Szpital dla Nerwowo i Psychicznie Chorych im. St. Kryżana

Wyjaśnienia III

Dotyczy postępowania o udzielenie zamówienia publicznego prowadzonego w trybie **podstawowym bez negocjacji** na: „**Przebudowę, nadbudowę i rozbudowę pawilonu nr XII z przeznaczeniem na oddział psychiatryczny dla młodzieży w Szpitalu dla Nerwowo i Psychicznie Chorych im. St. Kryżana w Starogardzie Gdańskim**”.

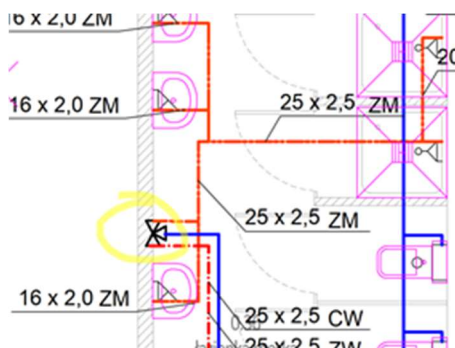
Pytanie nr 7. Proszę o wskazanie w których umywalkach i natryskach ma być zamontowany zawór wg opisu „zawory DN 3/4” kvs 1,75 z obejściem umożliwiającym wykonanie dezynfekcji termicznej wbudowanym w zawór (np. Caleffi Legioflow) lub z obejściem wykonanym za pomocą zaworu kulowego”

Odpowiedź: Miejsca montażu mieszaczy są oznaczone symbolem, jak poniżej :
